## INFORME

### ASESORIA URBANA

COMPLEMENTO CUESTIONARIO ALTERNATIVA MODIFICACIÓN 104 PRMS

FECHA: 07.01.21

Figura 1. Av. Las Industrias.

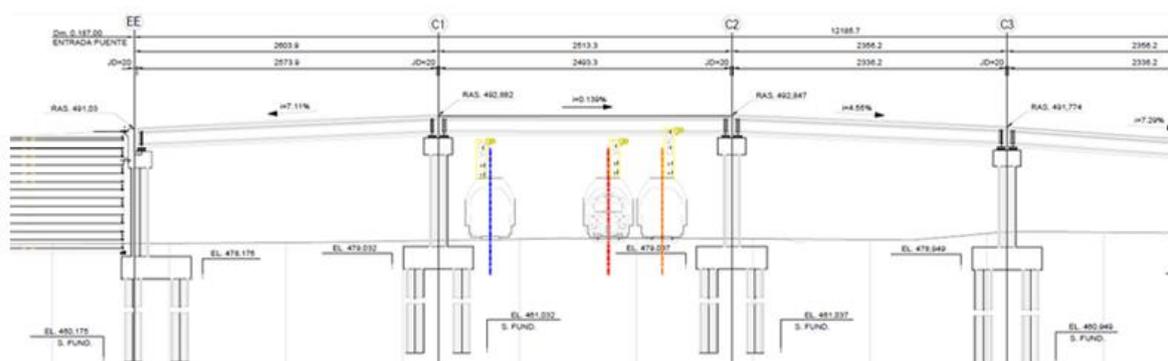
**T26N AV. LAS INDUSTRIAS:** La avenida las Industrias corresponde a la vialidad que marca el límite entre Quilicura y Lampa. Actualmente el trazado propuesto va desde Pudahuel Poniente (T23N) hasta Ruta 5 Norte (E1N) limitando su continuidad hacia el oriente de esta última. Dado que a través de esta vía podrían conectarse dos importantes sectores industriales con el aeropuerto, siendo una variante a Av. La Montaña en el norte, **se solicita asegurar la continuidad de la T26N hacia el sector industrial emplazado al oriente de la E1N, proyectando el perfil hasta Camino Coquimbo – Caupolicán (T43N) (figura 1).**

Figura 2. Antecedentes Proyecto Tren Santiago-Batuco

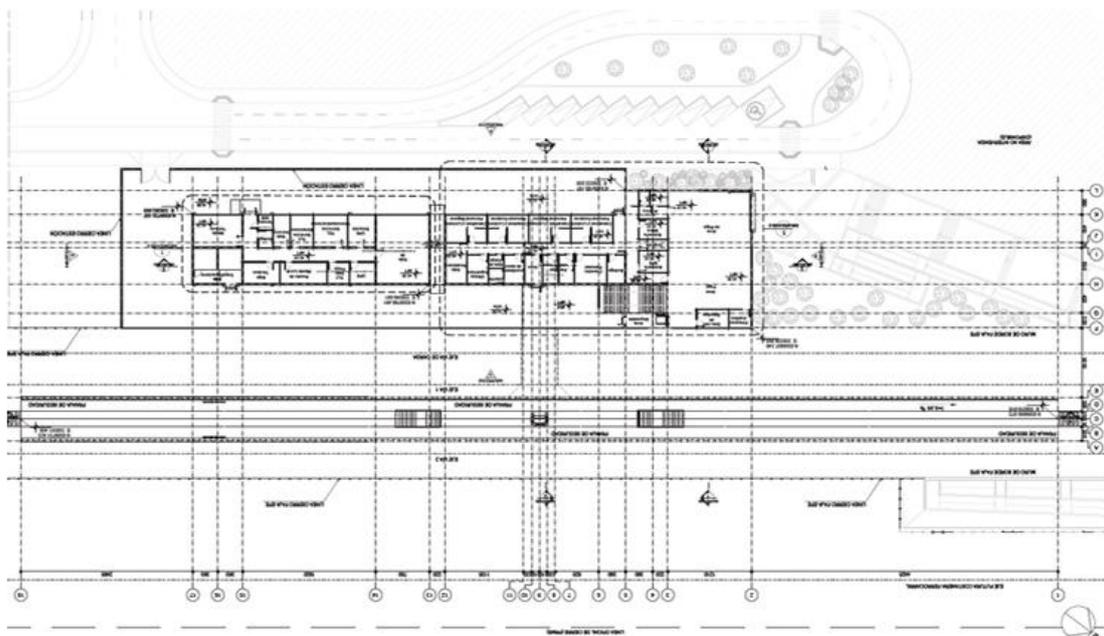
**T27N COSTANERA NORTE ESTERO LAS CRUCES:** Evaluar trazado y conexión entre Troncales Costanera Norte Estero Las cruces (T27N), Costanera Ferrocarril (T41N) y O'Higgins (T40N). El proyecto de tren Santiago-Batuco de EFE (figura 2), limita los cruces a nivel en la línea férrea proyectando un paso sobre nivel que permita la continuidad actualmente existente de la troncal T40N entre los tramos O'Higgins y San Ignacio. Dicha elevación dificultará la llegada de la troncal T27N, restando continuidad a la conexión esperada. Por otro lado, la presencia de la estación de pasajeros "Las Industrias" del mismo proyecto, dificultará la continuidad de la Costanera Ferrocarriles, perdiendo fuerza como vía intercomunal Norte-Sur. El proyecto "Lo Cruzat" de Avellaneda (figura 3) quien debe dar continuidad a Costanera Ferrocarriles desde Montecarlo hasta O'Higgins busca dar salida de los flujos de dicha vialidad a través de una vía perpendicular que conecte con O'Higgins antes de llegar al cruce planteado en el instrumento de planificación. En este contexto este municipio **solicita evaluar la conexión entre los trazados, considerando la factibilidad de materialización de este.**

Figura 6. T16CN Lo Campino.

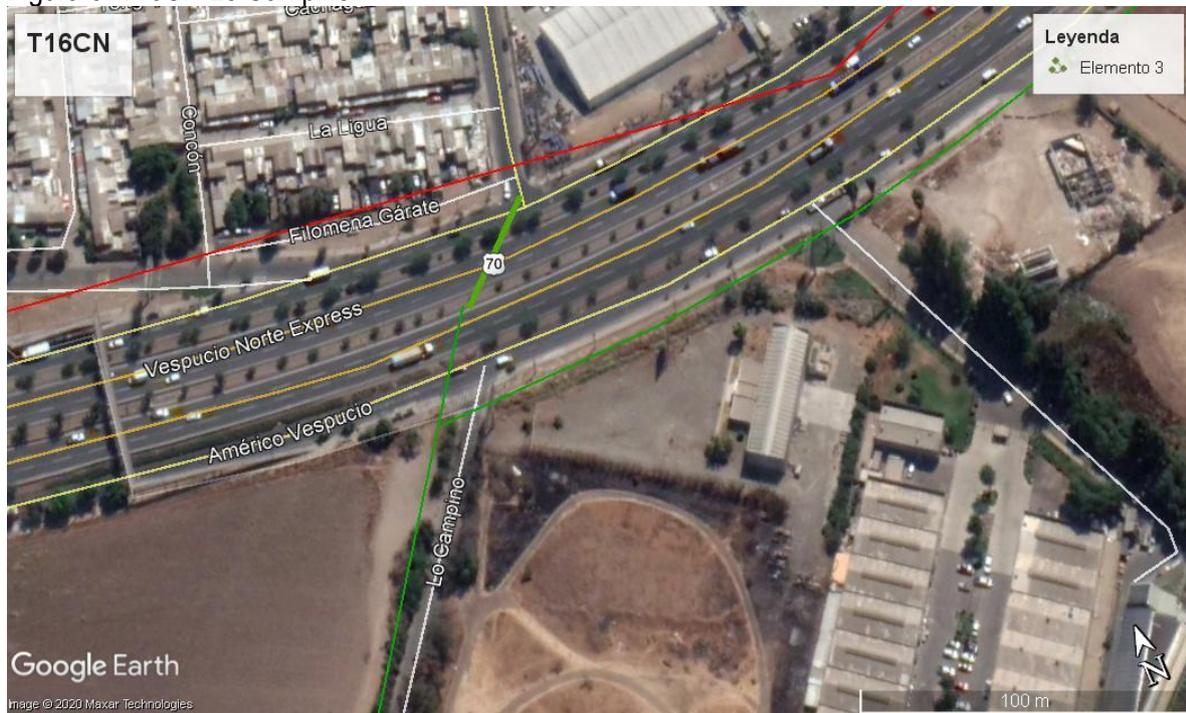
**T16CN:** Respecto a la desconexión que existe en el sector Vespucio Sur (reconocido como Valle Lo Campino) con el área urbana consolidada de la comuna (reconocido como Sector Centro) nos interesa definir un atraveso que permita la circulación norte-sur, evitando el efecto barrera que se genera por Américo Vespucio (E8N). Este atraveso corresponde a; prolongación de la vía Lo Campino (T16CN) hasta calle Lo Campino ubicada (calzada norte de Américo Vespucio), manteniendo ancho de faja propuesto (25 m) (figura 6).

Figura 8. Propuesta vía transitoria en torno a anillo comunal consolidado.

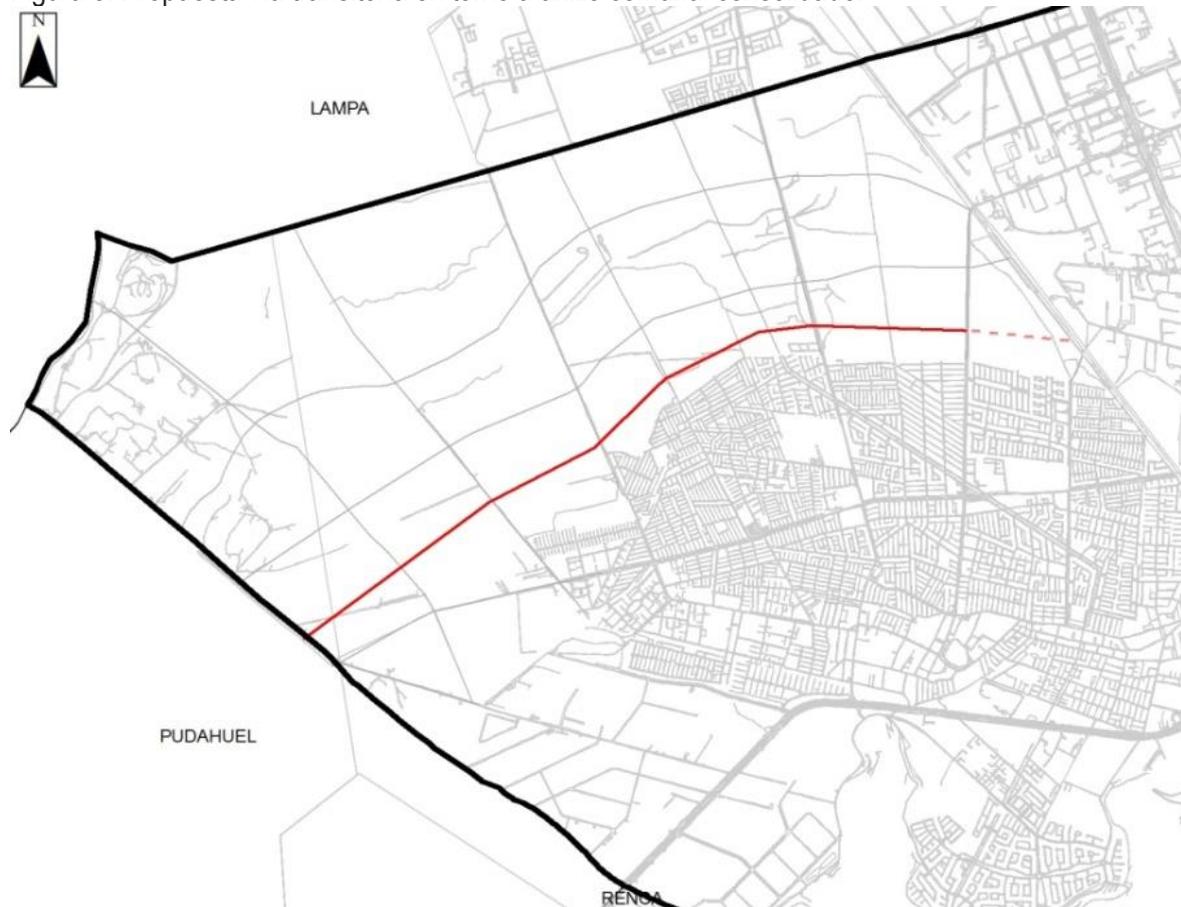
Debido a que nivel intracomunal existe una gran cantidad de flujos en sentido oriente- poniente que contrasta con la escasa cantidad de vías con continuidad oriente – poniente con la marcada discontinuidad en la malla urbana comunal en estas direcciones, se solicita incorporar como vía transitoria, un trazado entorno al anillo habitacional consolidado. Dicho trazado se complementa con la intensión de otros proyectos a desarrollar en el sector, al que se le pretende dar continuidad con un ancho de faja de 30 m (figura 8).

Figura 9. Representación cartográfica humedal urbano Quilicura.

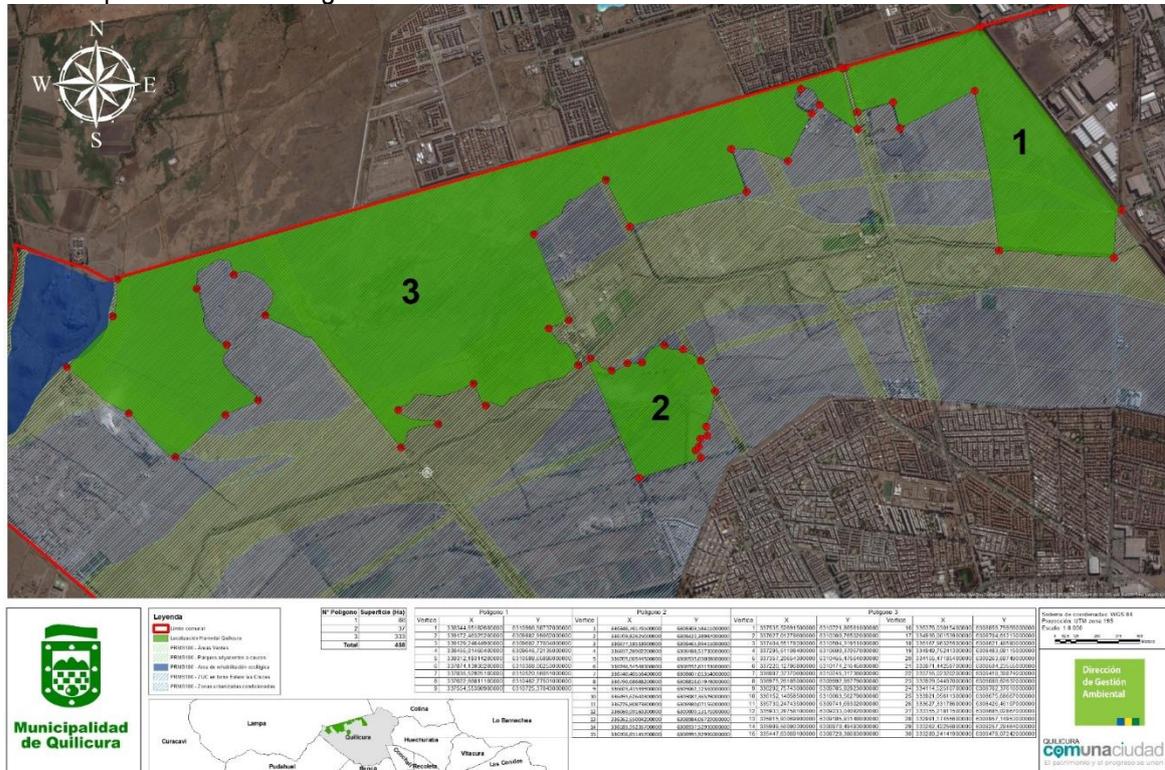
Una de las preocupaciones respecto al territorio de Quilicura y las vías proyectadas que cruzan el sector de expansión de la comuna, de norte a sur y de oriente a poniente (E5N, T34N, T35N, T36N, T38N, T37N, T41N, T28N, T27N, 4 SAN LAURA), responde a como estas podrían propiciar la **pérdida de los componentes naturales en condición de vulnerabilidad correspondientes a los humedales, flora y fauna, cursos de agua, elementos paisajísticos y patrimoniales, a través de su posible deterioro y fragmentación**. Estas áreas han sido reconocidas por el gobierno local y la ciudadanía, los cuales en un trabajo mancomunado han solicitado su reconocimiento al Ministerio de Medio Ambiente en su calidad de humedal urbano bajo la Ley N° 21.202 (figura 9).

En tal sentido, uno de los desafíos que no debe soslayar la propuesta de modificación, responde a minimizar el impacto de las vías antes mencionadas, y estipular de manera tacita que se salvaguardará el área a través del trazado y diseño definiendo las condiciones bajo las que deberán otorgarse los permisos de urbanizaciones o construcciones.
